Правила № 41 (шум, производимый мотоциклами)

Предложение по дополнению 1 к поправкам серии 04 к Правилам № 41

Представлено экспертом от Российской Федерации*

Добавление 2, рисунок, изменить следующим образом:

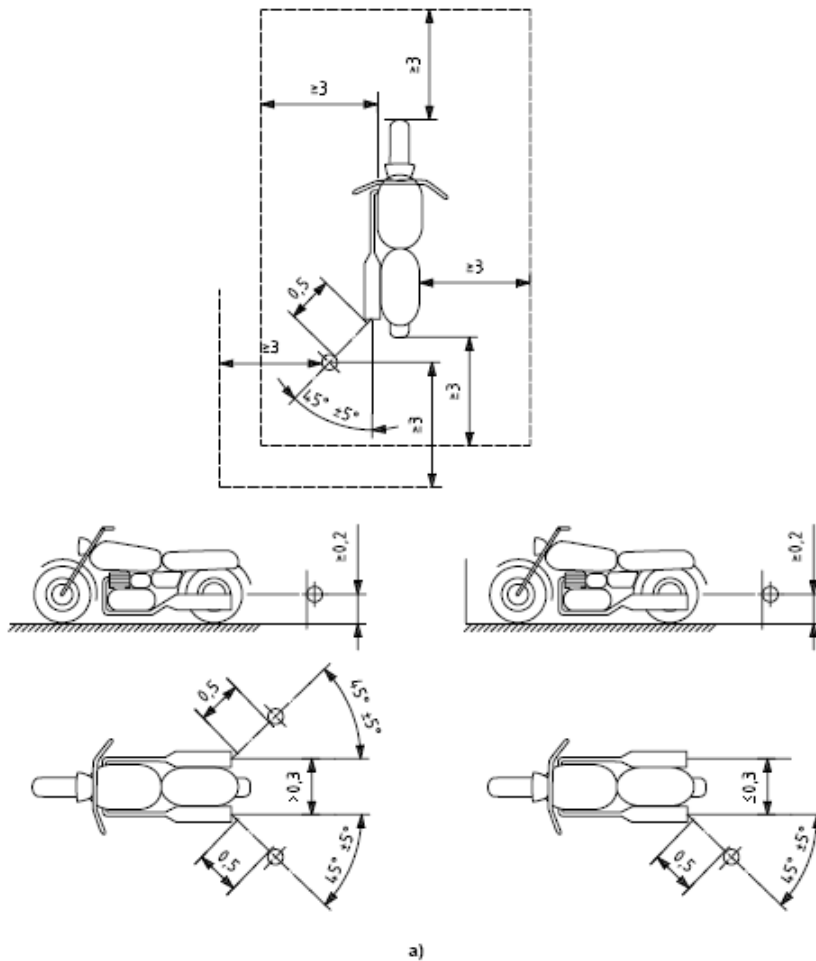
- "2.4.1 ... Если транспортное средство имеет не менее двух выпускных труб, расстояние между выходными отверстиями которых составляет ~~менее~~ **не более** 0,3 м ..."

25. *Приложение 3, добавление 2:* Математический знак " \geq " касается расстояния между глушителями. Поэтому его следует заменить на " \leq ".
